柏崎刈羽原子力発電所 6 号炉及び 7 号炉

敷地周辺陸域の地質・地質構造に関するコメント回答

平成 27 年 6 月 19 日

東京電力株式会社

新潟県中越沖地震（2007）後に報告された露頭についての評価（2）

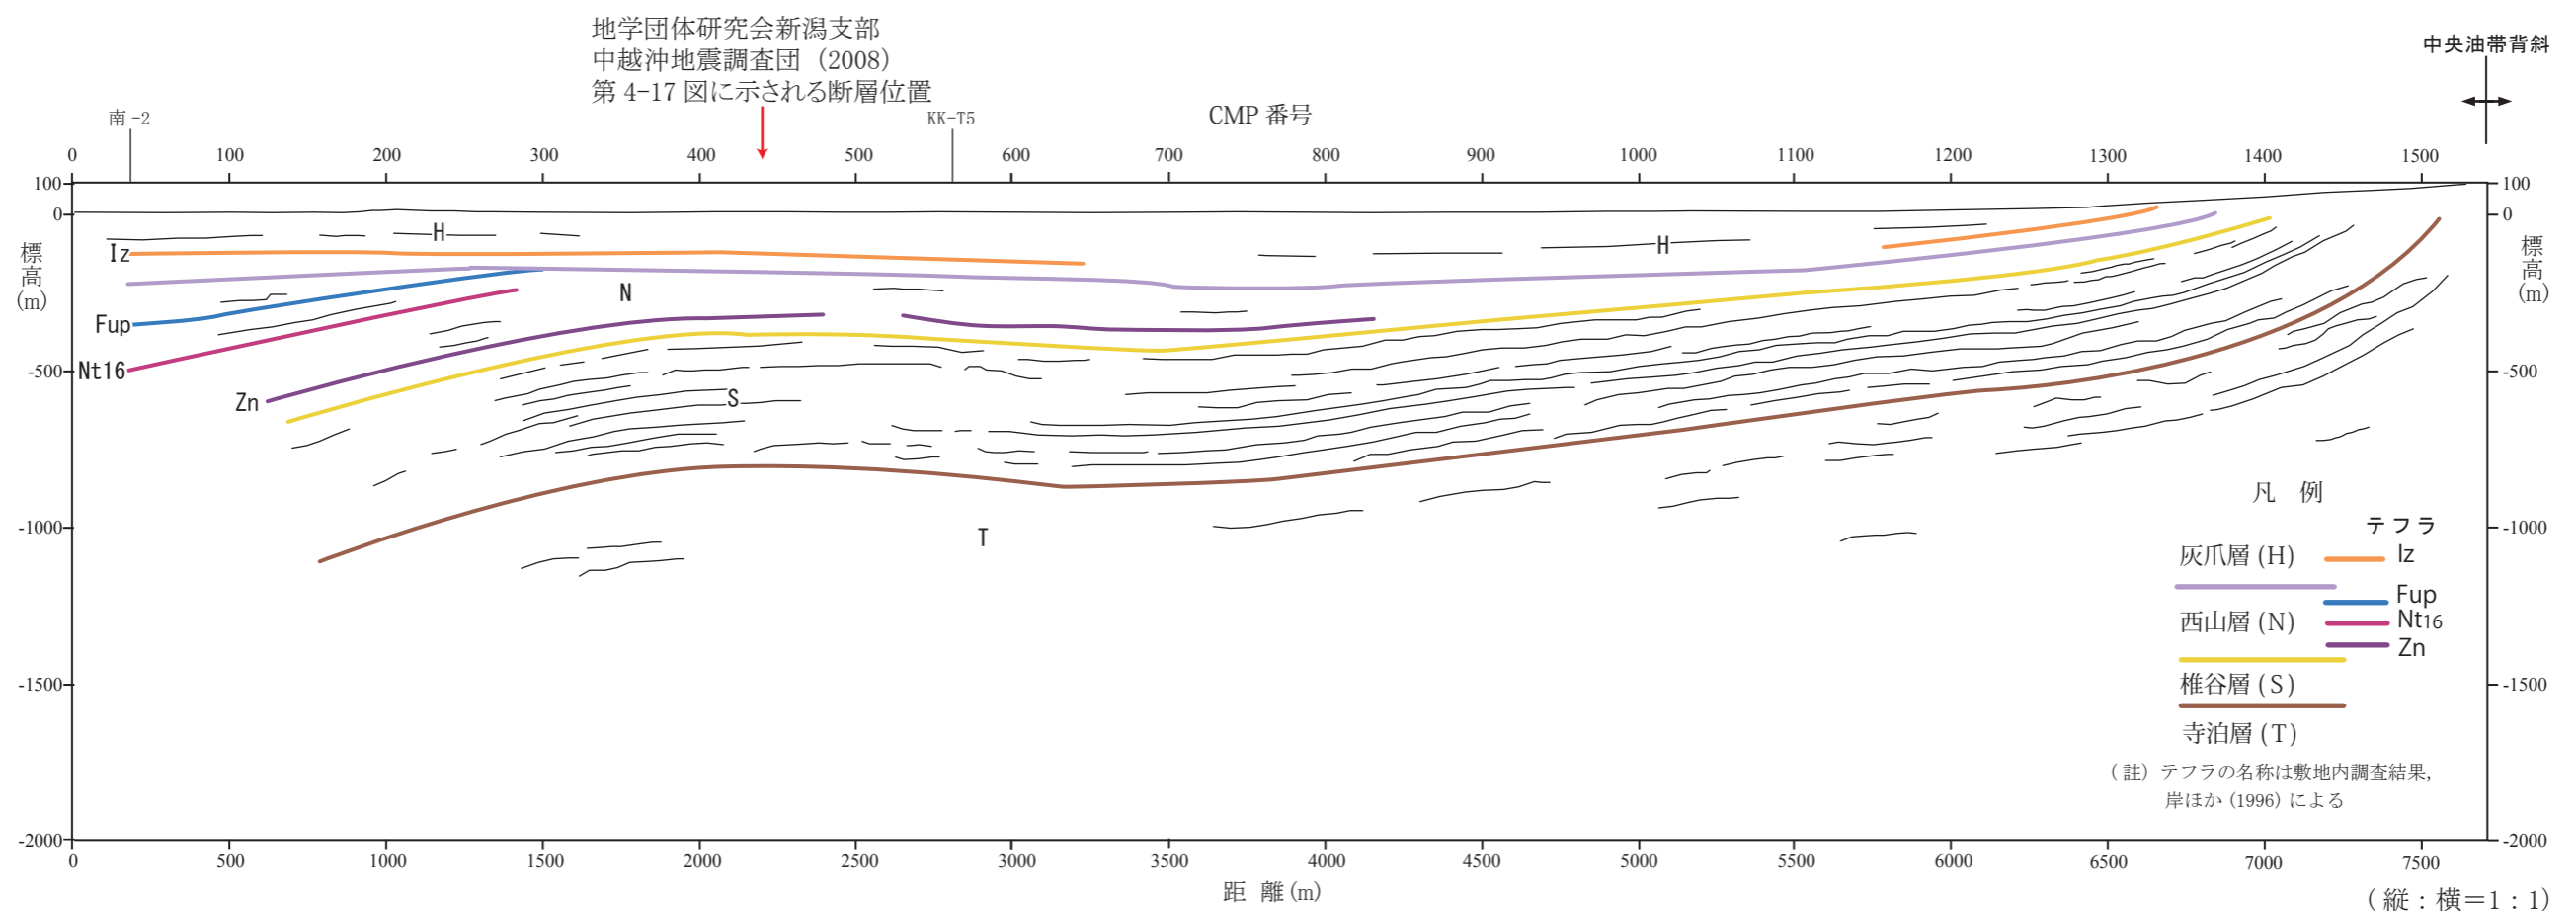
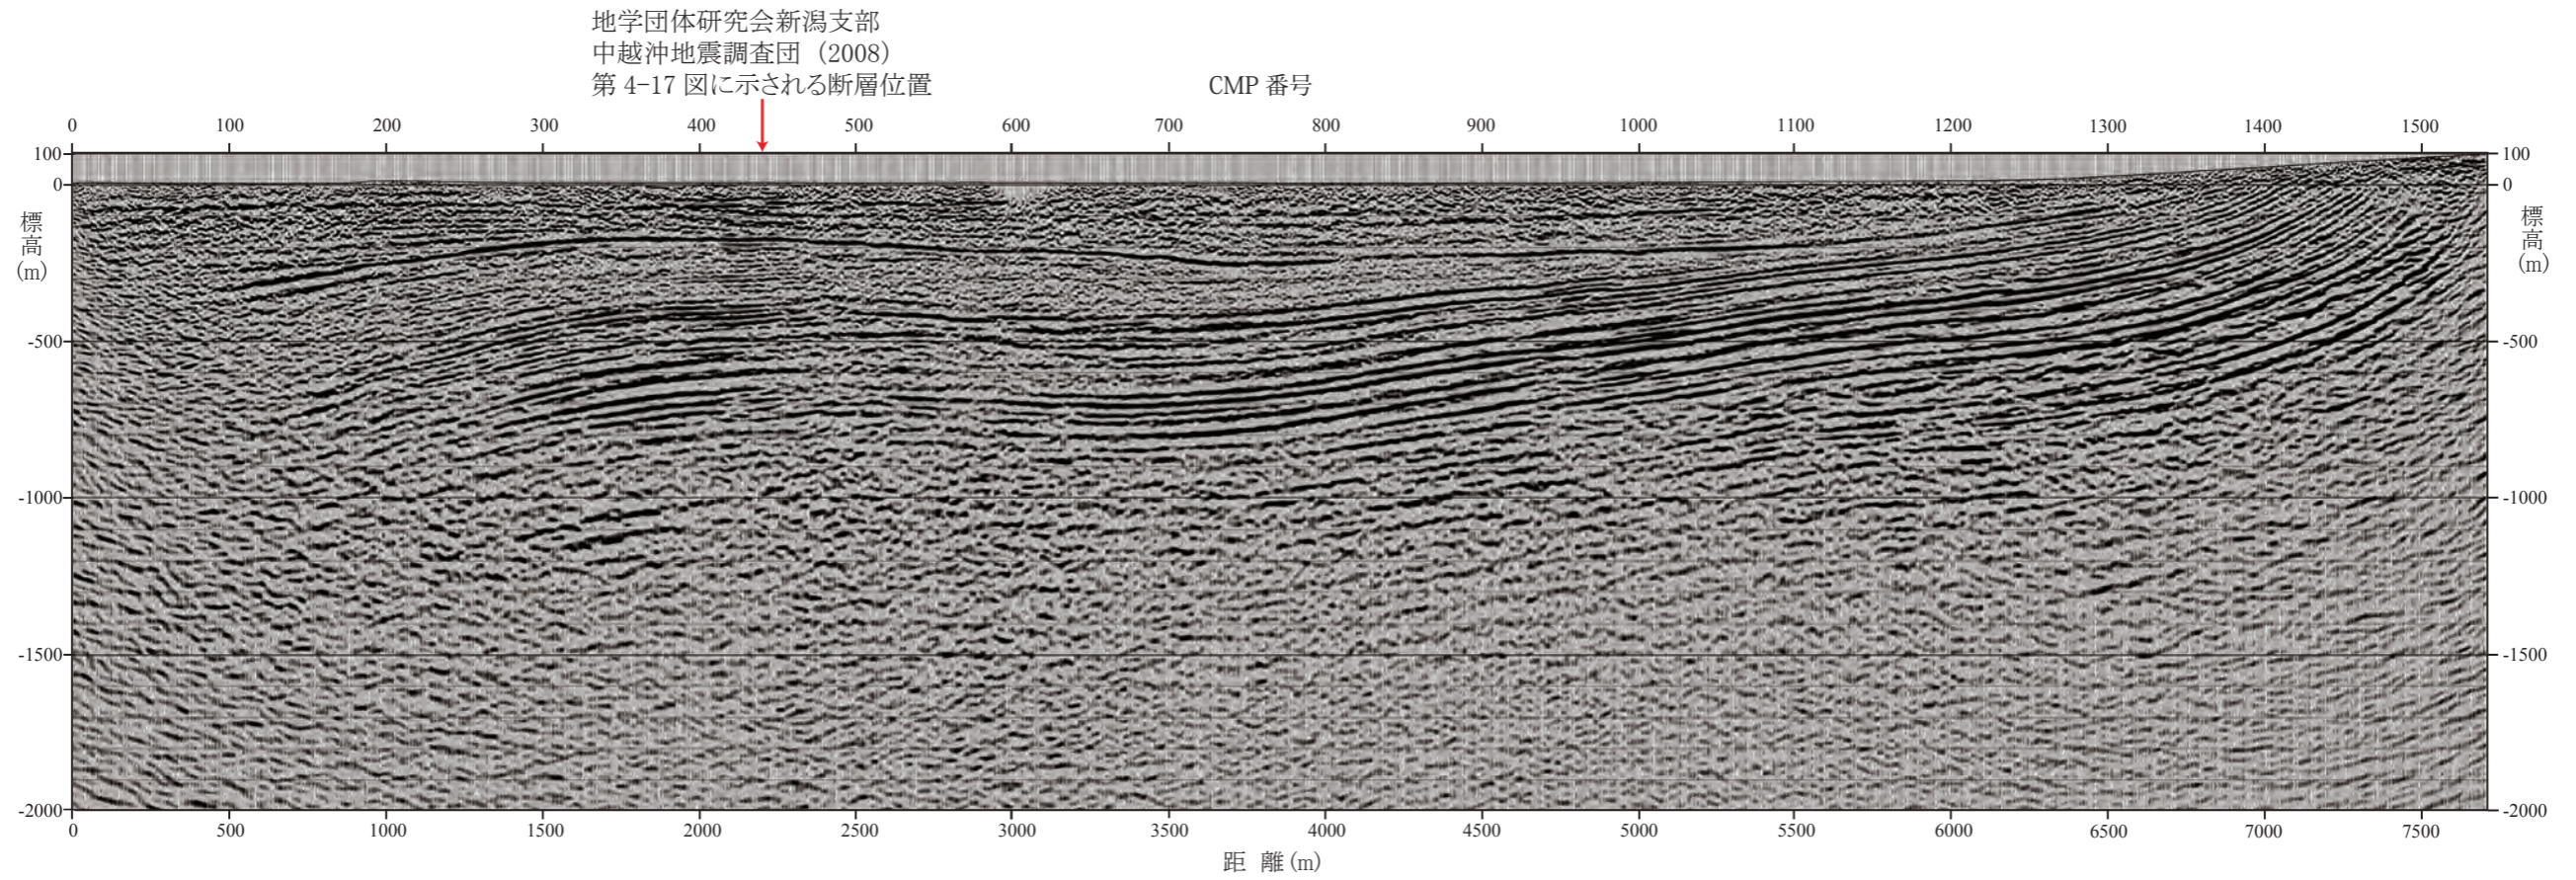
コメント	指摘時期
新潟県中越沖地震後の文献に、敷地近傍の断層露頭に関する記載があるので、地震後の文献を調査し、関連するものについては検討を行うこと。	H 2 7 / 4 / 1 0 審査会合

・地学団体研究会新潟支部中越沖地震調査団（2008）に示される断層周辺に、地下深部に連続する断層は認められない。
